女川原子力発電所2号炉

耐震重要施設及び常設重大事故等対処施設の

基礎地盤及び周辺斜面の安定性評価について(コメント回答)

令和元年 6月 21日
東北電力株式会社

3.5.2.7 長杭と短杭の想定すべり面比較

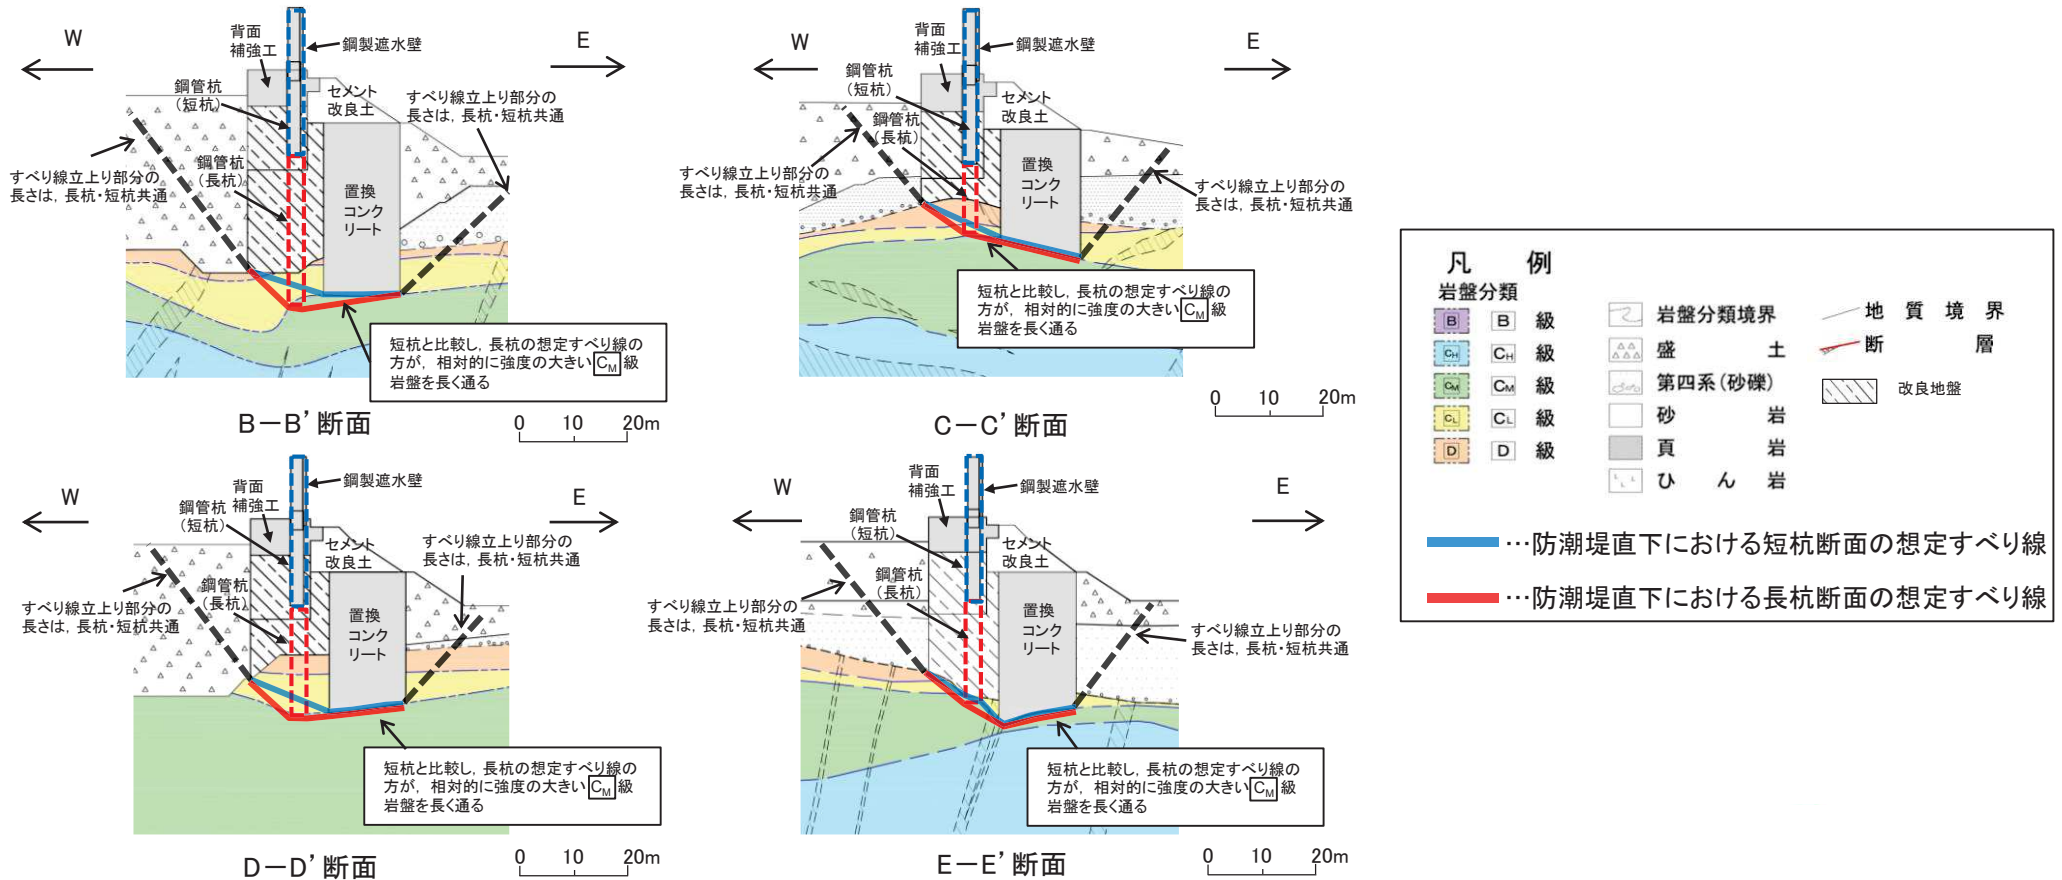
No.	審査会合におけるコメント(平成31年4月5日)	回答主旨	対応頁	
			本体資料	補足説明資料
S179	<ul style="list-style-type: none"> 防潮堤の評価断面の設定について、複数の断面を提示のうえ、断面選定の妥当性を説明すること。合わせて、資料中の図面について、縮尺等の記載の適正化を図ること。 	<ul style="list-style-type: none"> 防潮堤の断面選定について、地質状況を踏まえて、複数断面を提示し、断面選定の経緯及び妥当性を示した。 	・p45-60	・p85-92
S180	<ul style="list-style-type: none"> 防潮堤(鋼管式鉛直壁)の長杭、短杭について、短杭の断面で評価を代表することの妥当性を説明すること。 	<ul style="list-style-type: none"> 防潮堤(鋼管式鉛直壁)における岩盤分類図により、長杭と短杭によるすべりを提示し、短杭の断面で評価を代表することの妥当性を示した。 	・p61	—

- 防潮堤（鋼管式鉛直壁）一般部の鋼管杭は、長杭と短杭から構成される。基礎地盤の安定性評価においては、選定した評価断面に杭を投影してモデル化の上、評価を実施するが、以下の理由により、短杭を代表して投影することにより、長杭も包含した評価が可能となる。
 - 鋼管杭、置換コンクリート及び背面補強工は、第4条及び第5条への適合において、施設の健全性を保持するために、おおむね弾性状態に留まることを確認することから、基礎地盤のすべりとしては、施設を貫通するようなすべりは想定しない。そのため、長杭の断面では防潮堤直下の想定すべり線を設定する自由度が限定される。
 - 防潮堤直下の想定すべり線においては、長杭をモデル化した場合の想定すべり線の方が、短杭をモデル化した場合の想定すべり線よりも長く（深く）なり、相対的にせん断強度の大きい岩盤を通る長さが同等以上となることから、長杭断面のすべり安全率が短杭断面よりも大きく評価されることが想定される。（下図に地質状況の異なるB-B'断面～E-E'断面における、長杭と短杭の想定すべり線の比較を示す。）

4.1.5 隣接構造物のモデル化(防潮堤(盛土堤防))

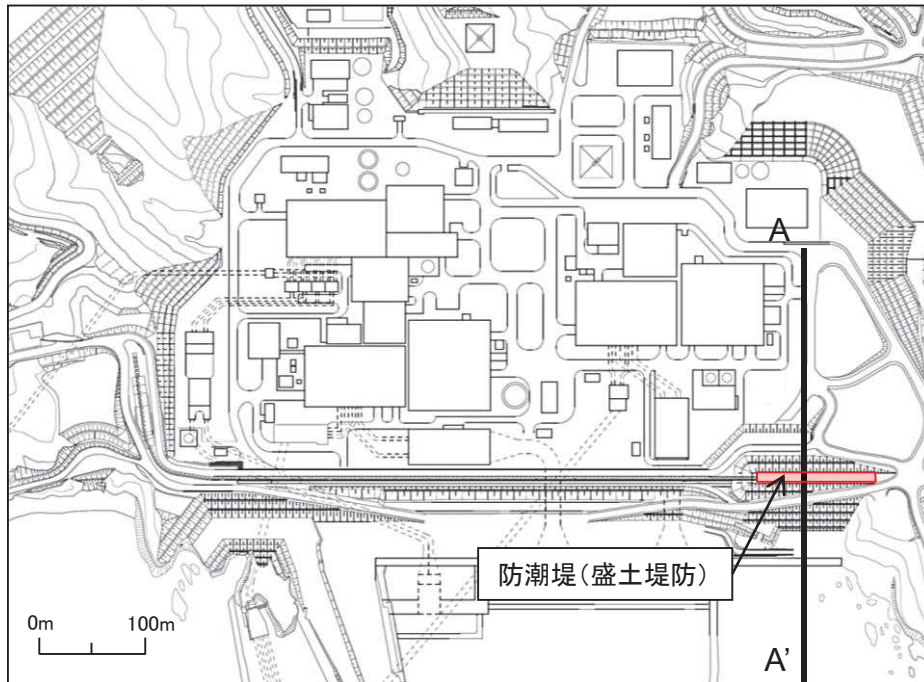
S177	<ul style="list-style-type: none"> • 隣接構造物のモデル化について、モデル化を省略した理由の整理と紐付けを行うこと。 	<ul style="list-style-type: none"> • 隣接構造物のモデル化について、理由の整理と記載の紐付けを行った。 	<ul style="list-style-type: none"> • p70-74 	<ul style="list-style-type: none"> —
S178	<ul style="list-style-type: none"> • 建屋のモデル化方法について、有限要素モデルの作成方法を、プロセスや具体的な設定値を含めて説明すること。合わせて、原子炉建屋については、耐震補強や初期剛性低下をモデルにどのように考慮したか説明すること。 	<ul style="list-style-type: none"> • 建屋のモデル化方法について、作成プロセスと作成結果を提示した。原子炉建屋のモデルについては、耐震補強や初期剛性低下の諸元も合わせて示した。 	<ul style="list-style-type: none"> • p75 	<ul style="list-style-type: none"> • p66-70

- 防潮堤(盛土堤防)の周囲“施設幅×2.5”に位置する構造物を抽出し、解析モデルへのモデル化の要否について検討した。
- 防潮堤(盛土堤防)の周囲に、安定性評価に影響を及ぼす可能性のある隣接構造物は存在しない。
